¡Solución completa para Ford Mondeo I+2!

**Juego de reparación
SWAG 50 92 7400**

Antiguo**Antiguo****Antiguo****Nuevo****Nuevo****Nuevo**

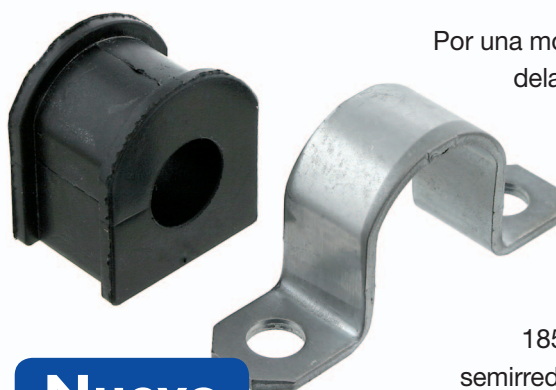
Por una modificación constructiva del asiento delantero de la barra estabilizadora por parte del fabricante del vehículo, siempre se producen nuevamente problemas en el montaje de los apoyos de la barra estabilizadora (SWAG 50 92 1855). La forma originalmente semirredonda ha sido modificada ahora, al igual que en la pieza original, a una forma recta (ver fig. 3). Ello también tiene como consecuencia, la necesidad de reemplazar aquí siempre la abrazadera (SWAG 50 92 7355). Para asegurar una reparación profesional, los apoyos de las barras estabilizadoras siempre deben ser reemplazados de a pares.

Juego de reparación de apoyos de barra estabilizadora con abrazadera SWAG 50 92 7400

Este juego de reparación contiene adicionalmente, junto con los apoyos de la barra estabilizadora incluyendo las abrazaderas adecuadas, los correspondientes tornillos de fijación de calidad 10.9. ¡De esta manera Ud. tiene todo rápidamente a disposición para un cambio de los apoyos de la barra estabilizadora!
